東海第二発電所

設計及び工事計画変更認可申請書

補足説明資料

残留熱除去系統（A） 主配管変更箇所一覧

電気ペネトレーション4台取替

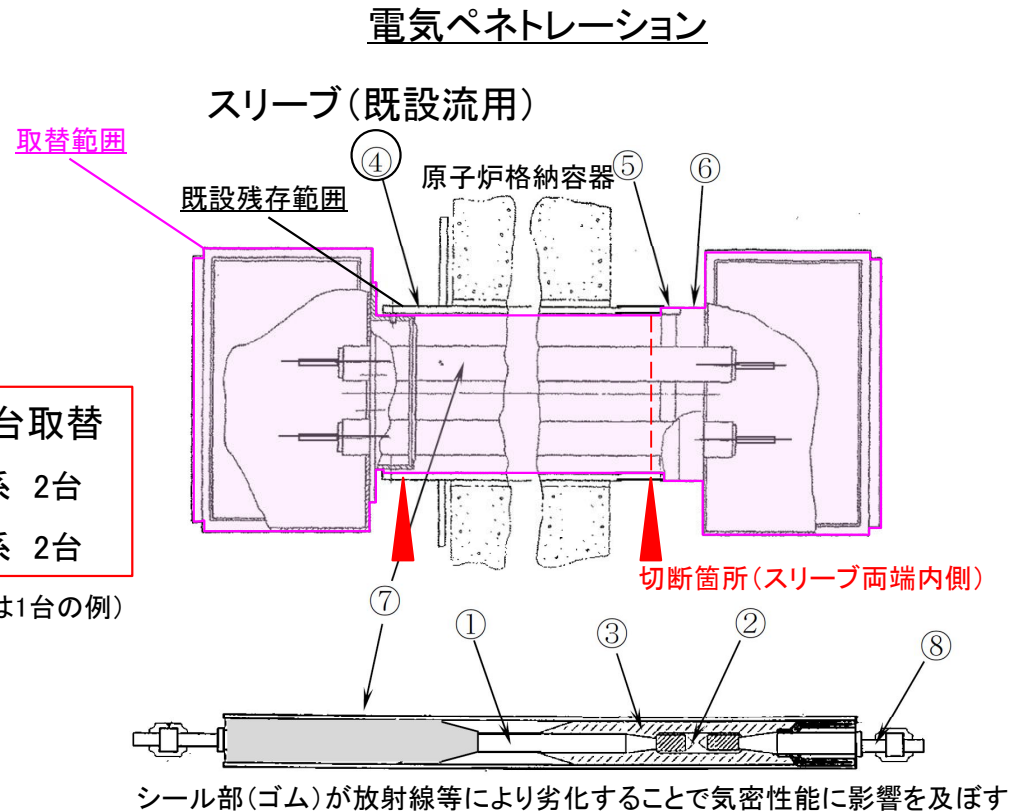
- 原子炉格納容器の気密性能を維持するために、電気配線貫通部(電気ペネトレーション)を取り替える。
- スリーブとアダプタを再溶接する際に、スリーブ長さが50mm程度短くなることから、設計進捗により明らかとなったことから、要目表及び構造図を更新する。
- 材料手配、製作及び現地工事の期間を踏まえ、8月までに材料検査を受ける必要があるため、本時期に申請する。
